設計及び工事計画認可申請書の一部補正について

大飯発電所第4号機

設計及び工事計画認可申請書の一部補正

Ⅲ. 補正前後比較表

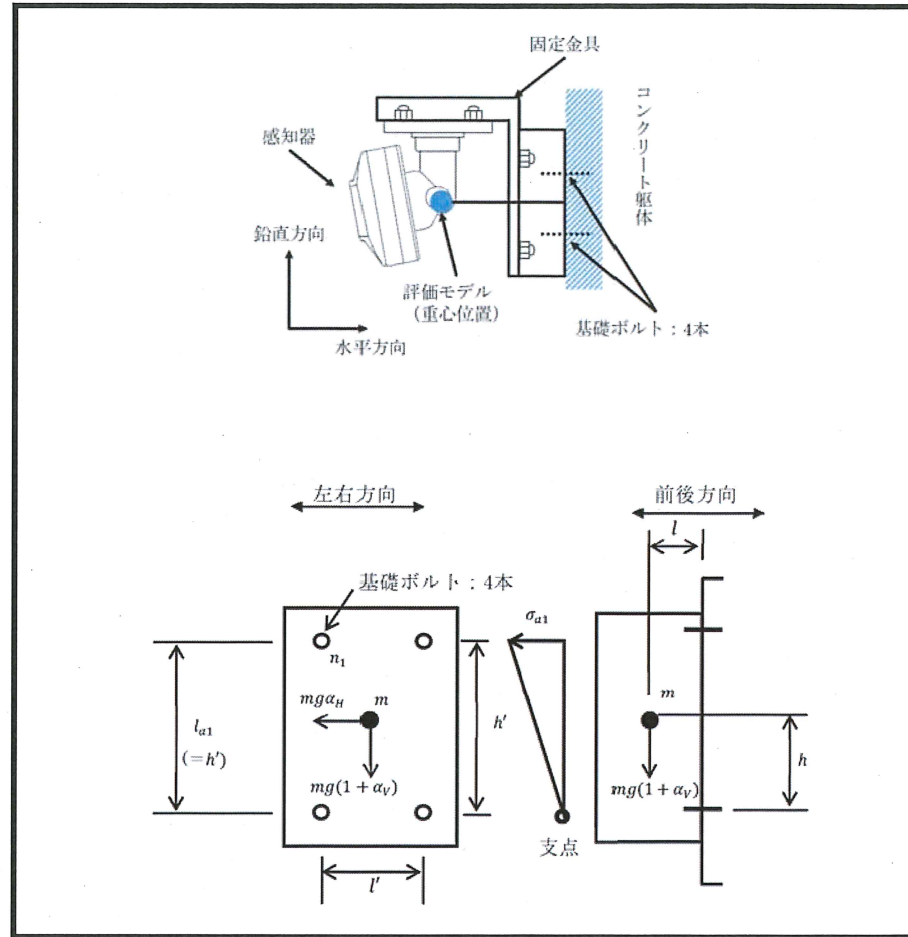
変 更 前	変 更 後	備 考
<p>5.4.1 記号の定義</p> <p>二点固定型（天井支持型）における基礎ボルトの応力評価に使用する記号の定義を第5-4表に示す。</p> <p>四点固定型（壁掛け型）における基礎ボルトの応力評価に使用する記号の定義を第5-5表に示す。</p> <p>四点固定型（天井支持型）における基礎ボルトの応力評価に使用する記号の定義を第5-6表に示す。</p> <p style="text-align: center;">- 04-別添1-2-1-17 -</p>	<p>5.4.1 記号の定義</p> <p>二点固定型（天井支持型）における基礎ボルトの応力評価に使用する記号の定義を第5-4表に示す。</p> <p>二点固定型（壁掛け型）における基礎ボルトの応力評価に使用する記号の定義を第5-5表に示す。</p> <p>四点固定型（天井支持型）における基礎ボルトの応力評価に使用する記号の定義を第5-6表に示す。</p> <p style="text-align: center;">- 04-別添1-2-1-17 -</p>	<p>記載の適正化</p> <p>（基本設計方針の変更に伴う、炎感知器追設による修正）</p>

第5-2図 二点固定型（壁掛け型）の応力評価モデル（前後方向）

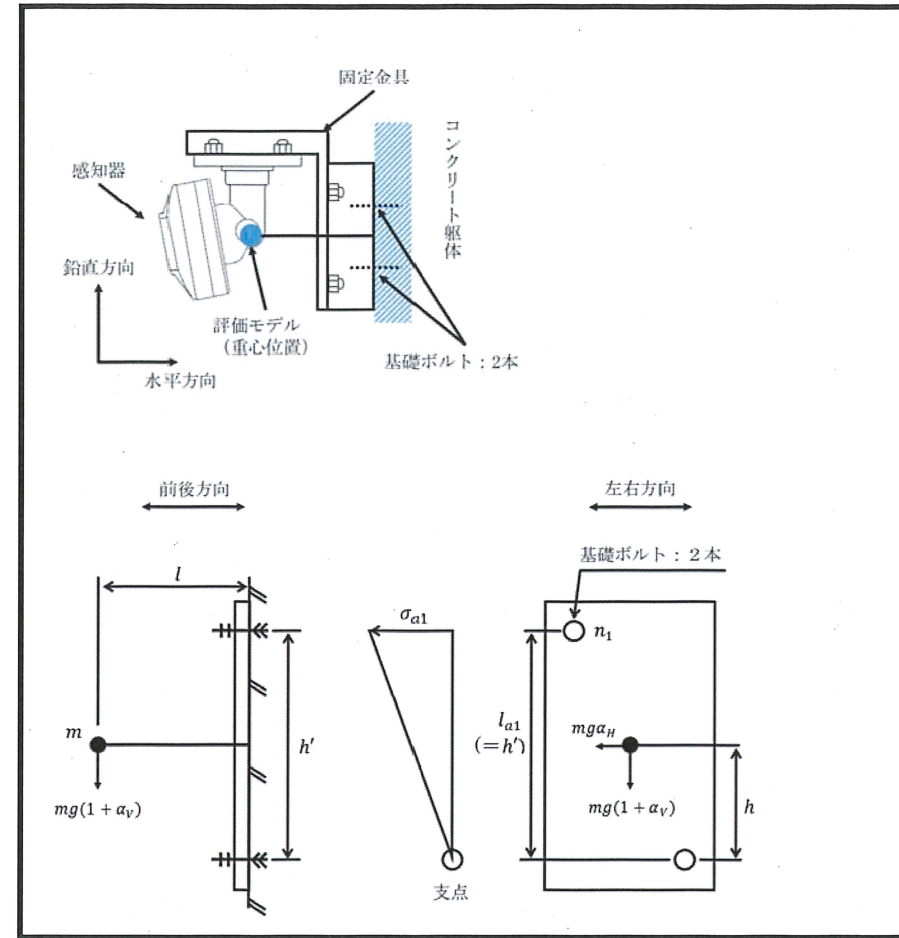
変更前	変更後	備考
<p>(2) 四点固定型（壁掛け型）の構造強度評価</p> <p>「4.5 設計用加速度」及び「5.5 応力評価条件」に示す評価条件を用いて、以下の式により炎感知器における基礎ボルトの発生応力を算出する。四点固定型（壁掛け型）の応力評価モデル（前後方向）を第5-2図に、四点固定型（壁掛け型）の応力評価モデル（左右方向）を第5-3図に示す。</p> <p>a. 前後方向の応力評価</p> <p>(a) 基礎ボルトに発生する最大引張応力</p> <p>基礎ボルトに発生する引張応力は、最も厳しい条件として、片側のボルトを支点とし、この支点から最も離れた位置にあるボルト（評価本数n_1）で受けるものとして計算する。</p> <p>モーメントの釣合式より、</p> $\sigma_{a1} l_{a1} n_1 S = mg \alpha_H h + mg(1 + \alpha_V) l$ <p>以上の式より、</p> $\sigma_{a1} = \frac{mg(\alpha_H h + (1 + \alpha_V) l)}{S l_{a1} n_1} = \sigma_{amax}$ <p>(b) 基礎ボルトに発生するせん断応力</p> <p>基礎ボルトに発生するせん断応力は、基礎ボルト全本数（N）で受けるものとして計算する。</p> $\tau_a = \frac{mg(1 + \alpha_V)}{NS}$ <p style="text-align: center;">- 04-別添1-2-1-23 -</p>	<p>(2) 二点固定型（壁掛け型）の構造強度評価</p> <p>「4.5 設計用加速度」及び「5.5 応力評価条件」に示す評価条件を用いて、以下の式により炎感知器における基礎ボルトの発生応力を算出する。二点固定型（壁掛け型）の応力評価モデル（前後方向）を第5-2図に、二点固定型（壁掛け型）の応力評価モデル（左右方向）を第5-3図に示す。</p> <p>a. 前後方向の応力評価</p> <p>(a) 基礎ボルトに発生する最大引張応力</p> <p>基礎ボルトに発生する引張応力は、最も厳しい条件として、片側のボルトを支点とし、この支点から最も離れた位置にあるボルト（評価本数n_1）で受けるものとして計算する。</p> <p>モーメントの釣合式より、</p> $\sigma_{a1} l_{a1} n_1 S = mg \alpha_H h + mg(1 + \alpha_V) l$ <p>以上の式より、</p> $\sigma_{a1} = \frac{mg(\alpha_H h + (1 + \alpha_V) l)}{S l_{a1} n_1} = \sigma_{amax}$ <p>(b) 基礎ボルトに発生するせん断応力</p> <p>基礎ボルトに発生するせん断応力は、基礎ボルト全本数（N）で受けるものとして計算する。</p> $\tau_a = \frac{mg(1 + \alpha_V)}{NS}$ <p style="text-align: center;">- 04-別添1-2-1-23 -</p>	<p>記載の適正化</p> <p>（基本設計方針の変更に伴う、炎感知器追設による修正）</p>

第5-2図 四点固定型（壁掛け型）の応力評価モデル（前後方向）

記載の適正化
 （基本設計方針の変更に伴う、炎感知器追設による修正）

第5-3図 二点固定型（壁掛け型）の応力評価モデル（左右方向）

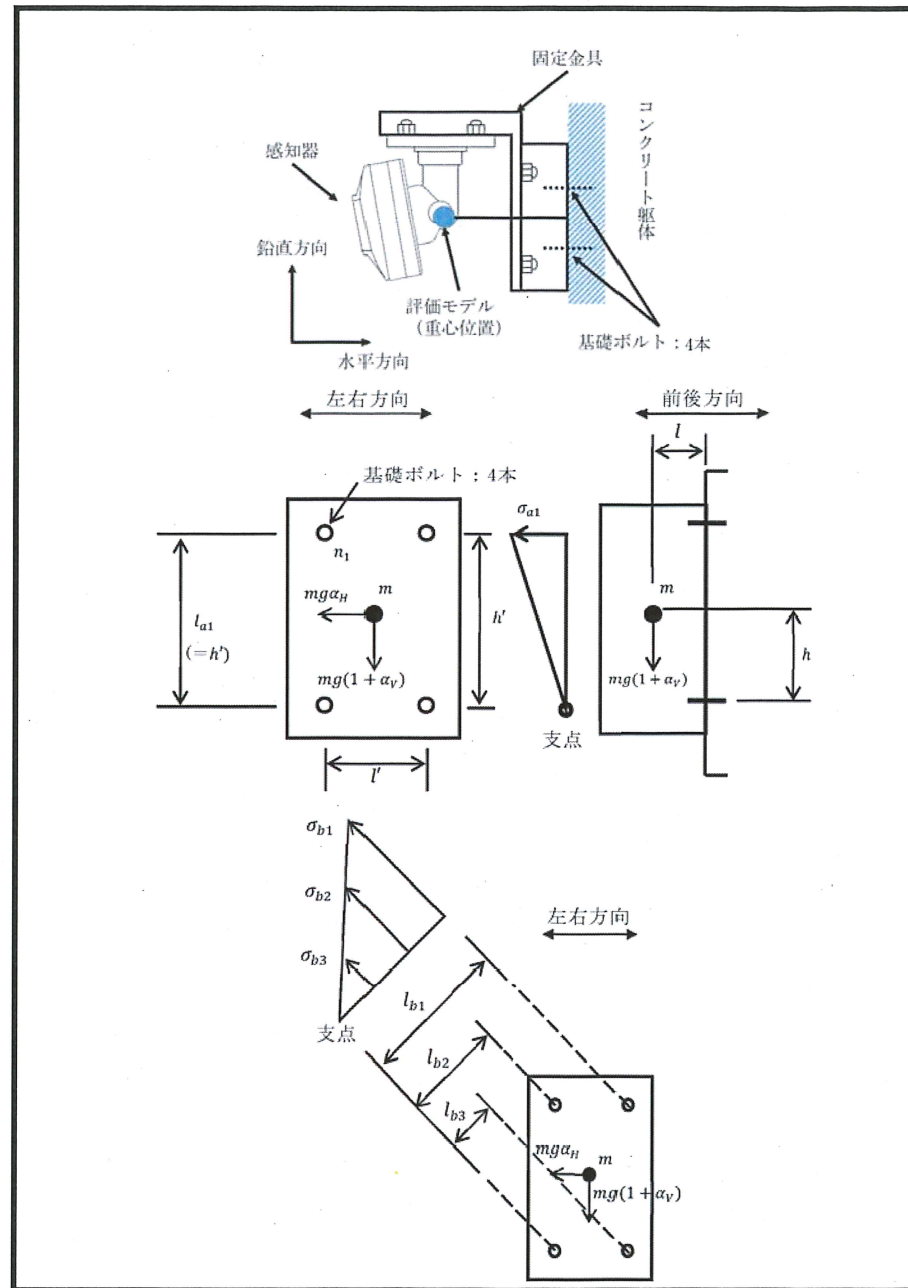
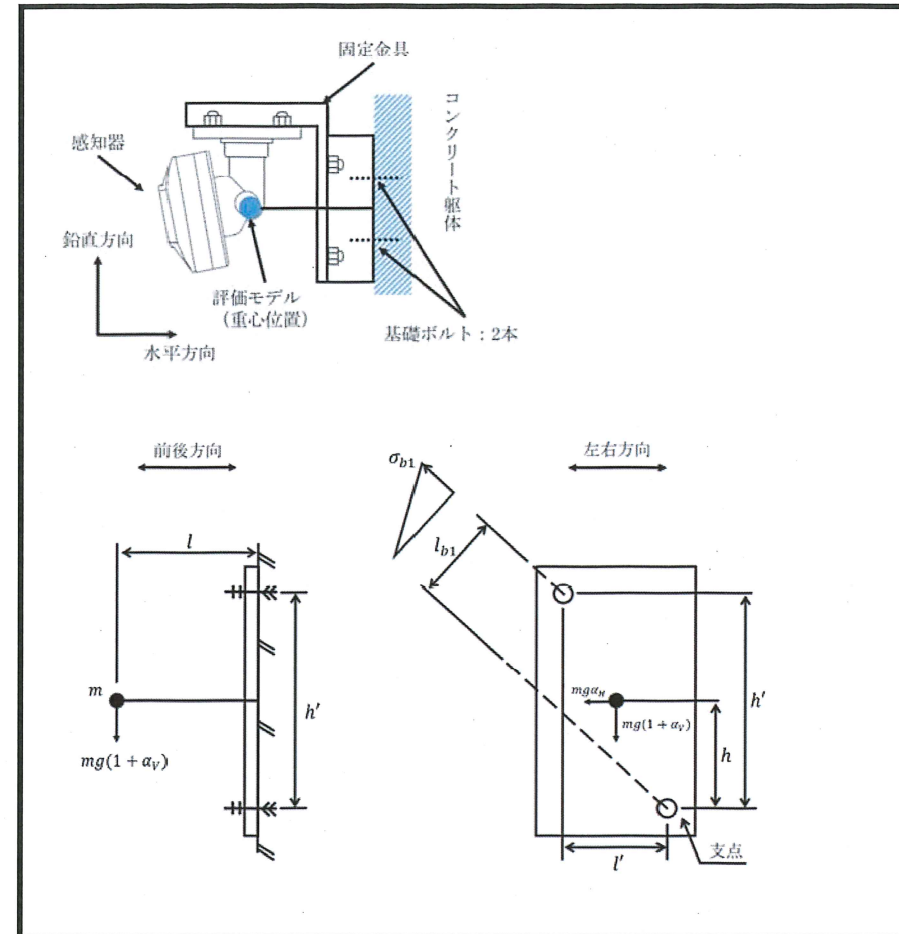
変更前	変更後	備考
<p>b. 左右方向の応力評価</p> <p>(a) 基礎ボルトに発生する最大引張応力</p> <p>基礎ボルトに発生する引張応力は、最も厳しい条件として、支点から最も離れたボルトについて計算する。</p> <p>応力は、支点からの距離に比例することから、</p> $\frac{\sigma_{b1}}{l_{b1}} = \frac{\sigma_{b2}}{l_{b2}} = \frac{\sigma_{b3}}{l_{b3}}$ <p>モーメントの釣合式より、</p> $l_{b1}S\sigma_{b1} + l_{b2}S\sigma_{b2} + l_{b3}S\sigma_{b3} = mlg\sqrt{\alpha_H^2 + (1 + \alpha_V)^2}$ <p>以上の式より、</p> $\sigma_{b1} = \frac{mlg\sqrt{\alpha_H^2 + (1 + \alpha_V)^2} \cdot l_{b1}}{S(l_{b1}^2 + l_{b2}^2 + l_{b3}^2)} = \sigma_{bmax}$ <p>ここで、</p> $l_{b1} = h' \sin \theta + l' \cos \theta$ $l_{b2} = h' \sin \theta$ $l_{b3} = l' \cos \theta$ <p>ただし、$\theta = \tan^{-1} \left(\frac{1 + \alpha_V}{\alpha_H} \right)$</p> <p>(b) 基礎ボルトに発生するせん断応力</p> <p>基礎ボルトに発生するせん断応力は、基礎ボルト全本数 (N) で受けるものとして計算する。</p> $\tau_b = \frac{mg\sqrt{\alpha_H^2 + (1 + \alpha_V)^2}}{NS}$ <p style="text-align: center;">- 04-別添1-2-1-25 -</p>	<p>b. 左右方向の応力評価</p> <p>(a) 基礎ボルトに発生する最大引張応力</p> <p>基礎ボルトに発生する引張応力は、最も厳しい条件として、支点から最も離れたボルトについて計算する。</p> <p>モーメントの釣合式より、</p> $l_{b1}S\sigma_{b1} = mlg\sqrt{\alpha_H^2 + (1 + \alpha_V)^2}$ <p>以上の式より、</p> $\sigma_{b1} = \frac{mlg\sqrt{\alpha_H^2 + (1 + \alpha_V)^2}}{Sl_{b1}} = \sigma_{bmax}$ <p>ここで、</p> $l_{b1} = (l' \tan(\pi/2 - \theta) - h') \sin \theta$ <p>ただし、$\theta = \tan^{-1} \left(\frac{1 + \alpha_V}{\alpha_H} \right)$、$l' \tan(\pi/2 - \theta) > h'$</p> <p>(b) 基礎ボルトに発生するせん断応力</p> <p>基礎ボルトに発生するせん断応力は、基礎ボルト全本数 (N) で受けるものとして計算する。</p> $\tau_b = \frac{mg\sqrt{\alpha_H^2 + (1 + \alpha_V)^2}}{NS}$ <p style="text-align: center;">- 04-別添1-2-1-25 -</p>	<p>記載の適正化</p> <p>(基本設計方針の変更に伴う、炎感知器追設による修正)</p>

第5-3図 四点固定型（壁掛け型）の応力評価モデル（左右方向）

記載の適正化
 （基本設計方針の変更に伴う、炎感知器追設による修正）

第5-2図 二点固定型（壁掛け型）の応力評価モデル（前後方向）

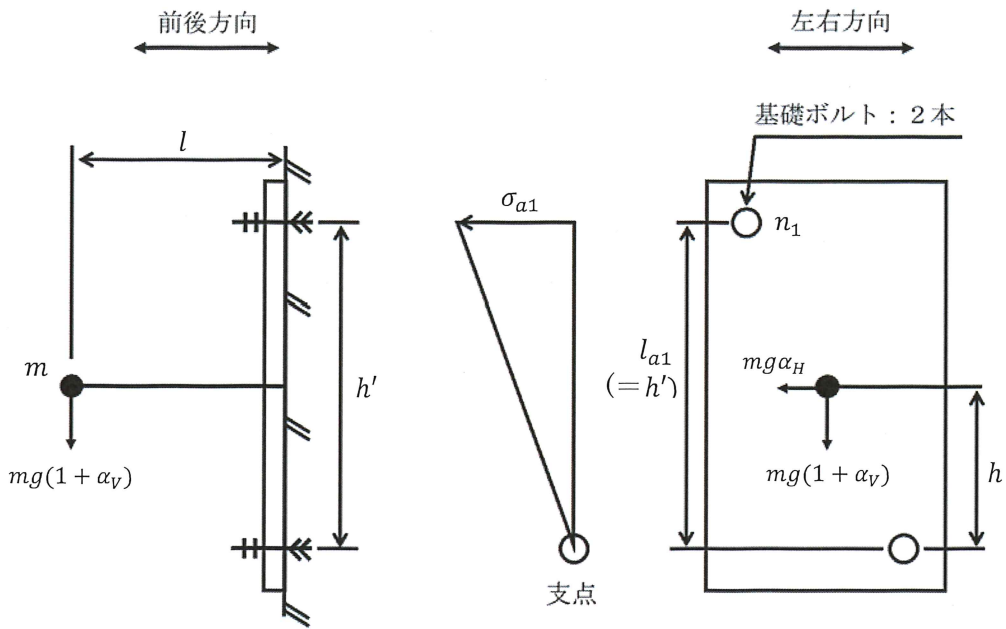
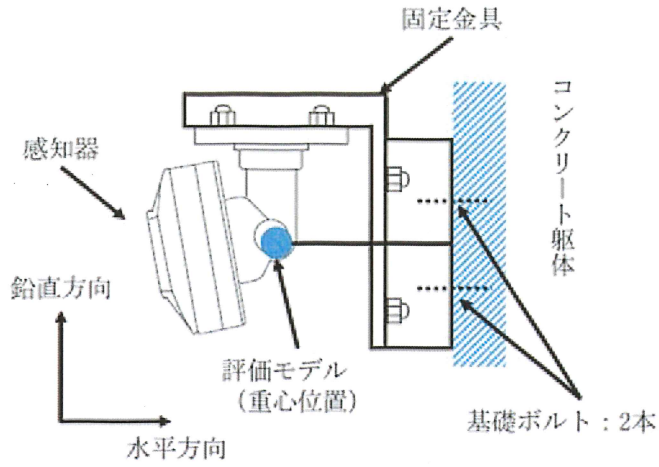
「4.5 設計用加速度」及び「5.5 応力評価条件」に示す評価条件を用いて、以下の式により炎感知器における基礎ボルトの発生応力を算出する。二点固定型（壁掛け型）の応力評価モデル（前後方向）を第5-2図に、二点固定型（壁掛け型）の応力評価モデル（左右方向）を第5-3図に示す。
